原子力安全条約第9回国別報告書への質問への回答（案）（2回目）

令和5年1月18日
原子力規制庁

別紙3：日本国第9回国別報告書の修正案（公開）

図15-1 総線量と平均線量の推移

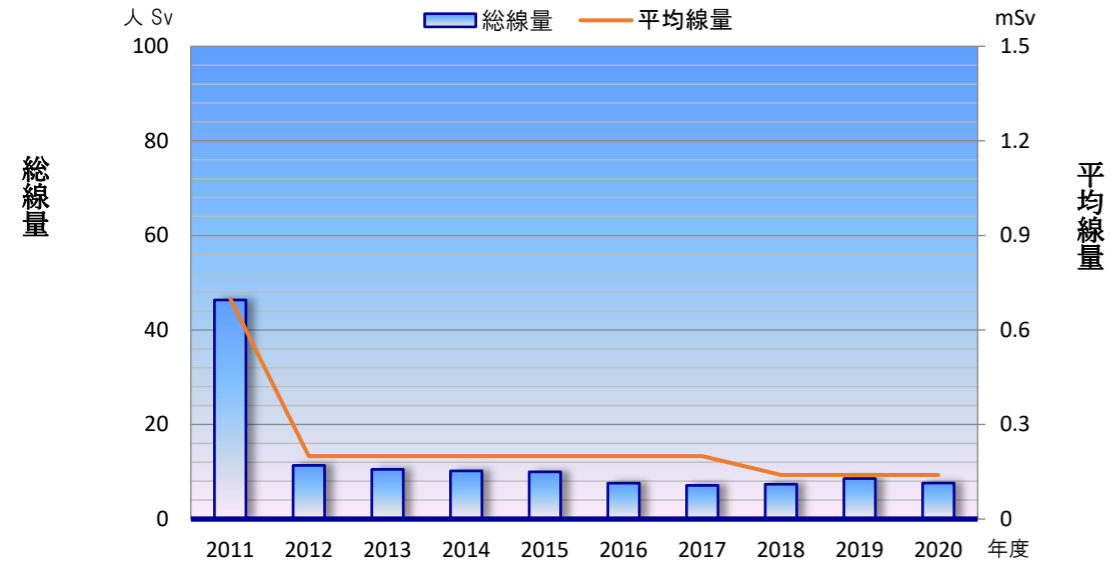
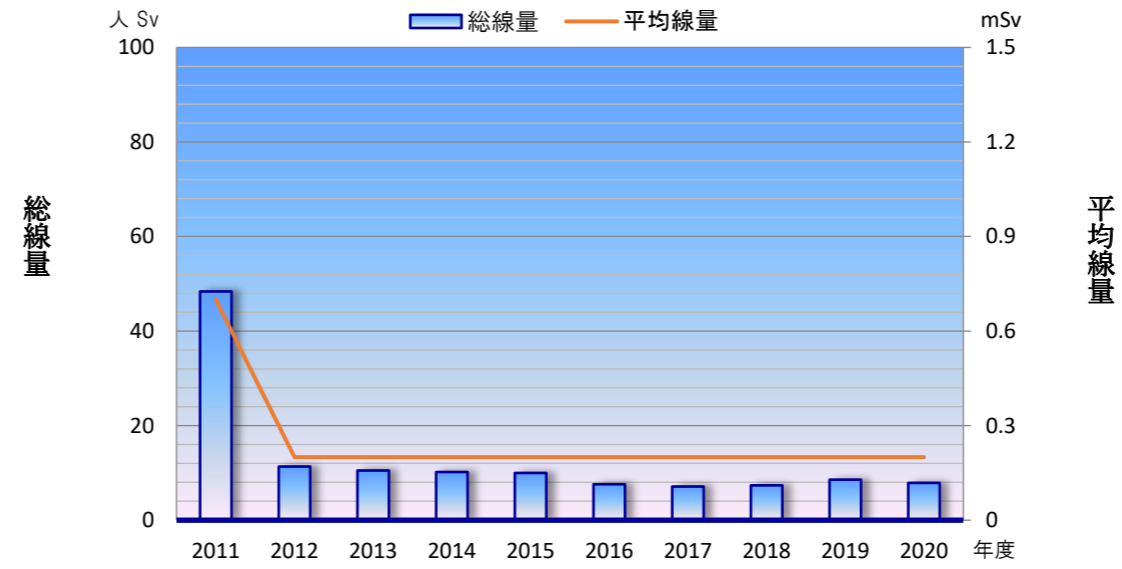
図15-1、図15-2及び図15-3を下記のとおり修正する。

年	総線量 (人・Sv)	平均線量 (mSv)
2011	46.34	0.7
2012	11.35	0.2
2013	10.51	0.2
2014	10.19	0.2
2015	9.99	0.2
2016	7.6	0.2
2017	7.12	0.2
2018	7.37	0.14
2019	8.57	0.14
2020	7.62	0.14
